**Forum mondial de l'harmonisation
des Règlements concernant les véhicules**

Groupe de travail de l'éclairage et de la signalisation lumineuse

Règlements n^{os} 37 (Lampes à incandescence), 99 (Sources lumineuses à décharge), 128 (Sources lumineuses à diodes électroluminescentes) et Résolution d'ensemble sur une spécification commune des catégories de sources lumineuses**Proposition de complément 7 à la version originale
du Règlement n^o 128 (Sources lumineuses à diodes
électroluminescentes)****Communication de l'expert du Groupe de travail « Bruxelles 1952 »
(GTB)***

Figure 1

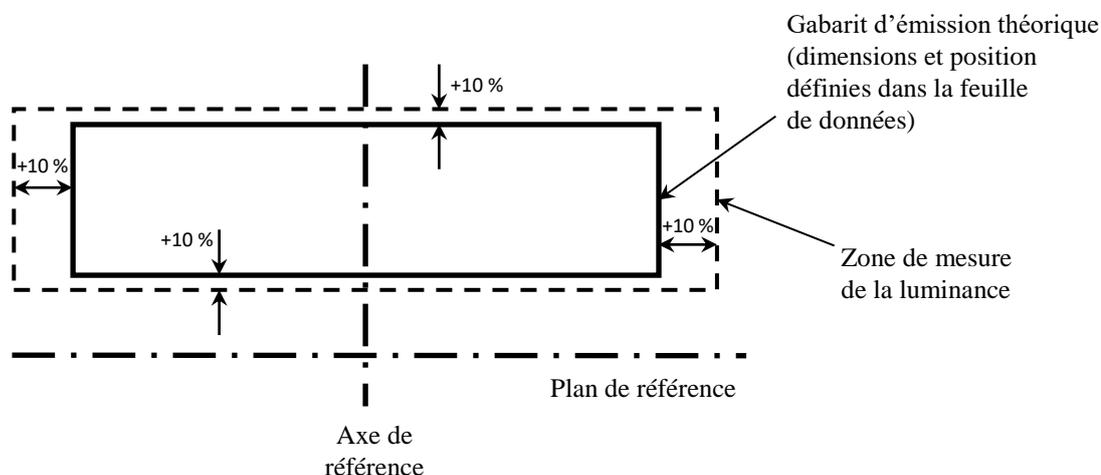
3. Les zones 1a et 1b doivent être définies sur la base de mesures de la luminance effectuées dans une zone dont les côtés correspondent à ceux du gabarit d'émission théorique, tel qu'il est défini dans la feuille de données pertinente de l'annexe 1, agrandis de 10 % des quatre côtés (voir fig. 1). La valeur L_{98} correspond au 98^e centile de toutes les valeurs obtenues dans le cadre de ces mesures de la luminance.

Figure 2

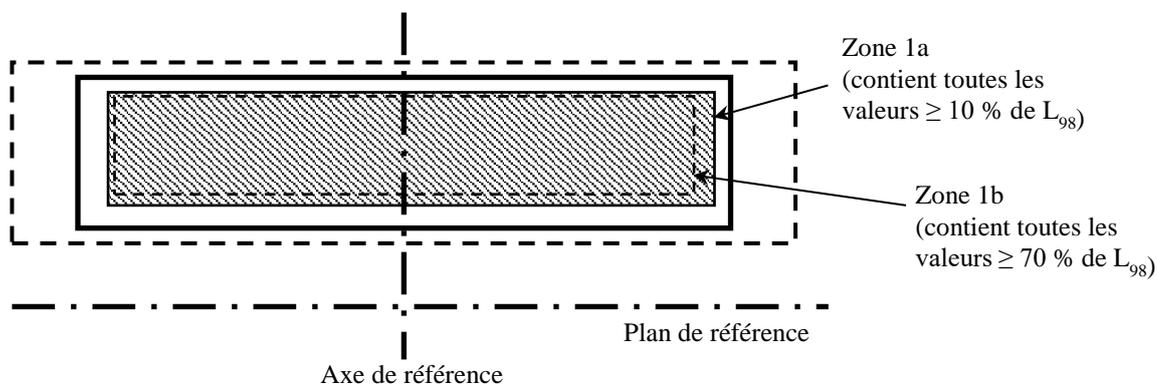
- 3.1 La zone 1a (zone d'émission de la lumière) doit être délimitée par le plus petit rectangle inscrit dans la surface circonscrite par le gabarit d'émission théorique et ayant la même orientation qui contient tous les points de luminance mesurés dont la valeur est égale à 10 % au moins de la valeur L_{98} . La valeur L_1 doit correspondre à la moyenne arithmétique de toutes les valeurs de luminance mesurées dans la zone 1a (voir fig. 2). La valeur $R_{0,1}$ doit être égale à la proportion de la surface de la zone 1a où la valeur de la luminance est supérieure de plus de 10 % à celle du point L_1 . La valeur $R_{0,7}$ doit être égale à la proportion de la surface de la zone 1a où la valeur de la luminance est supérieure de plus de 70 % à celle du point L_1 .

- 3.2 La zone 1b doit être délimitée par le plus petit rectangle inscrit dans la surface circonscrite par le gabarit d'émission théorique et ayant la même orientation qui contient tous les points de luminance mesurés dont la valeur est égale à 70 % au moins de la valeur L_{98} .

Figure 3

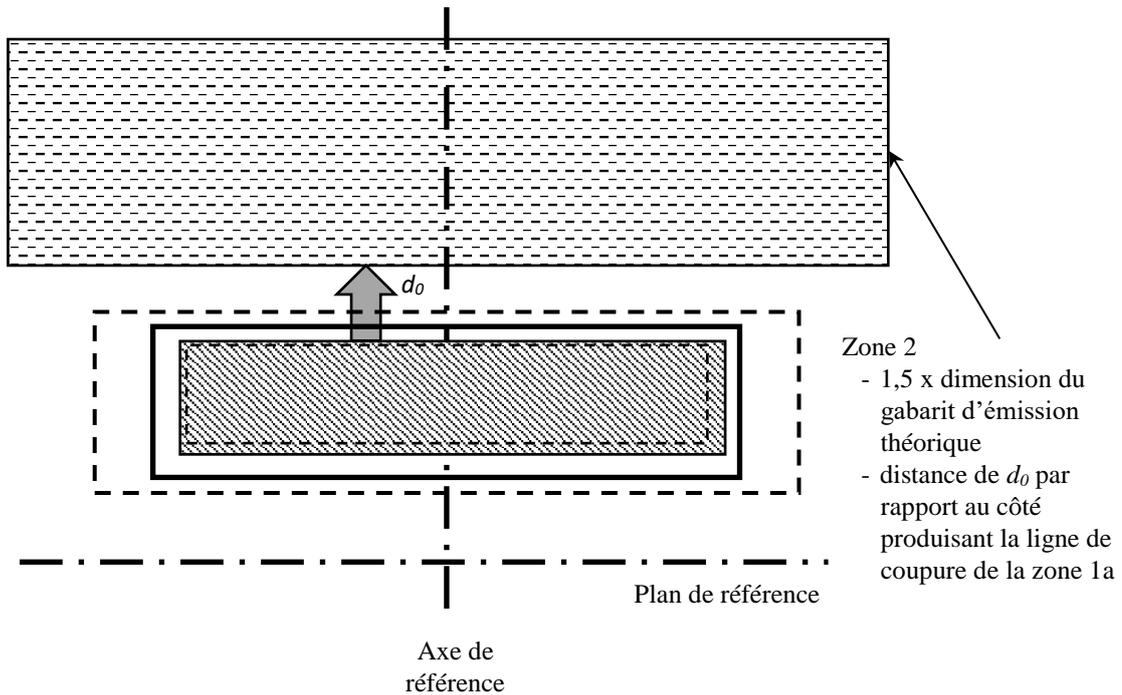
4. La surface délimitée par la zone 2 doit être égale, dans les deux directions, à 1,5 fois celle du gabarit d'émission théorique, tel qu'il est défini dans la feuille de données pertinente de l'annexe 1 ; elle doit être disposée symétriquement par rapport au gabarit d'émission théorique, à une distance d_0 de 0,2 mm de la zone 1a, sauf indication contraire dans la feuille de données (voir fig. 3). La valeur L_2 doit correspondre à la moyenne arithmétique de 1 % de toutes les valeurs de luminance les plus élevées mesurées dans la zone 2.
